BUREAU SYNDICAL – Extrait du procès-verbal de la séance du 18 mars 2024**n°D20240318 - 04**

Objet : Déclaration du projet d'adduction et de sécurisation en eau potable Garonne, Salat et Arize (GSA) entre les communes de Carbonne et de Gensac sur Garonne

ENQUETE PUBLIQUE

REALISEE DU 8 JANVIER 2024 AU 9 FEVRIER 2024

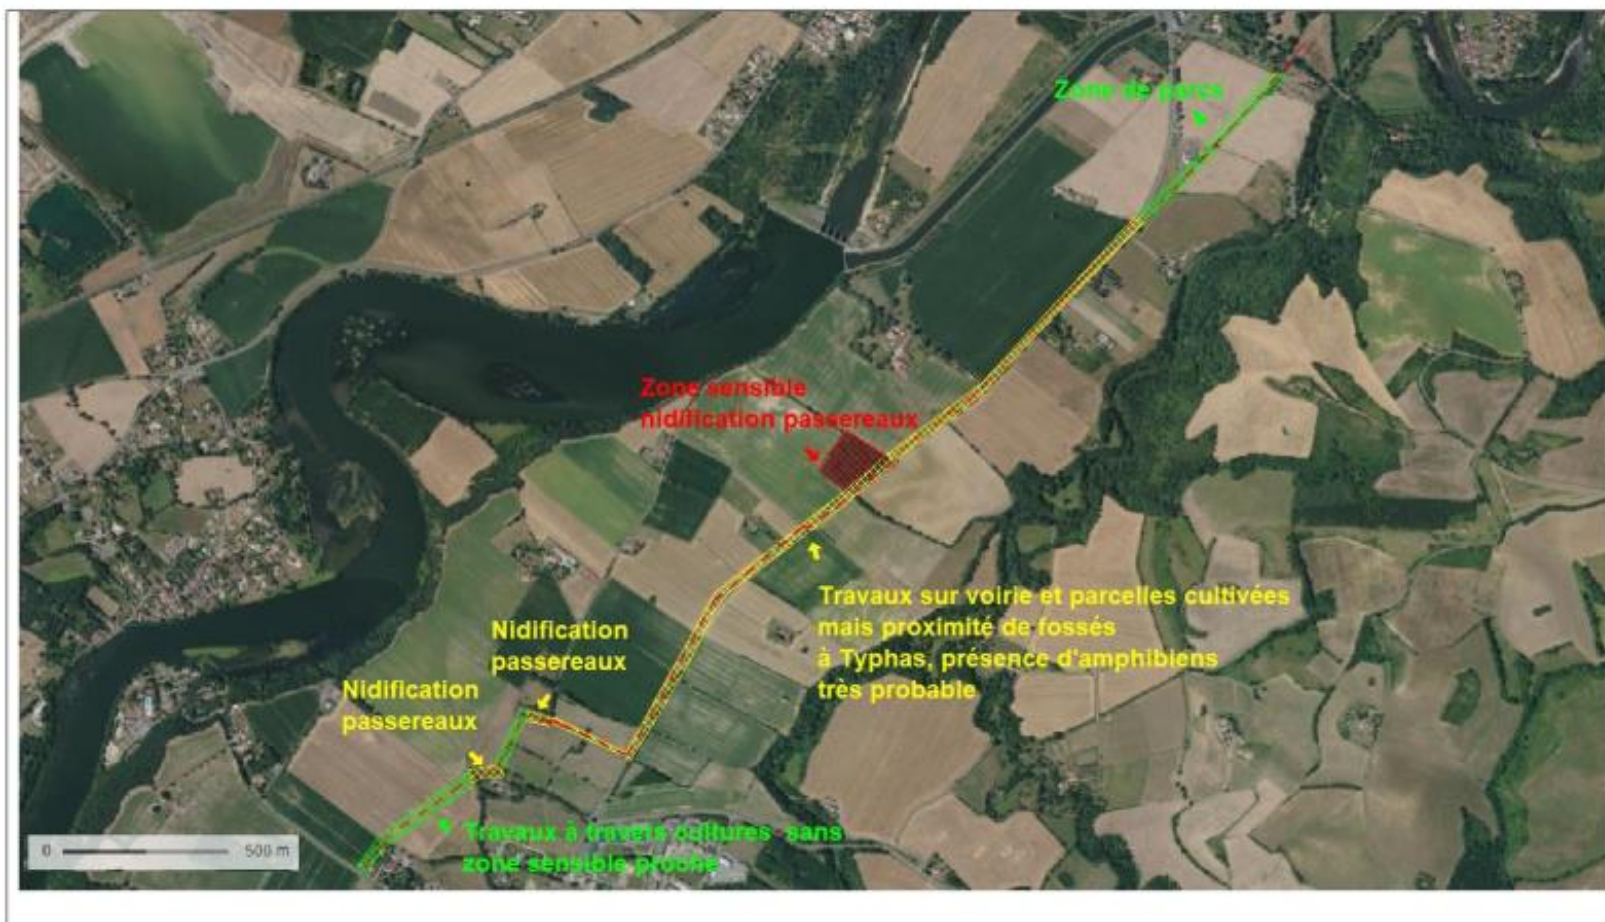
Comment ont été prises en compte, au lieu-dit Beaulieu, les recommandations de l'étude d'impact qui préconisait pour ce secteur bordant la zone Natura 2000, un dévoiement du tracé par les parcelles cultivées ?

Le tracé a été modifié, en grande partie pour éviter un EBC (espace boisé classé) référencé au PLU. Il a été mis en place un tracé de substitution évitant le passage en bordure de la zone Natura 2000 au lieu-dit Beaulieu. L'implantation du feeder contourne le site de Beaulieu par l'Est et le Sud-est (et de la maison inoccupée), avec tranchée localisée dans les zones cultivées. Ce tracé évite la zone boisée qui est en continuité avec les boisements (et le chemin) référencés dans la zone Natura 2000. Ceci éloigne les travaux de la zone de nidification de l'Aigle botté. De manière secondaire, cela permet de sauvegarder les arbres le long du chemin actuel. Ce tracé permet aussi d'éviter un risque géotechnique important de déstabilisation du talus dominant la Garonne à hauteur du point de vue.

Dans ce contexte, il a été mis en place un tracé de substitution évitant le passage en bordure de la zone Natura 2000 au lieu-dit Beaulieu.

L'implantation du feeder contourne le site de Beaulieu par l'est et le sud-est du bois (et de la maison inoccupée), avec tranchée localisée dans les zones cultivées.
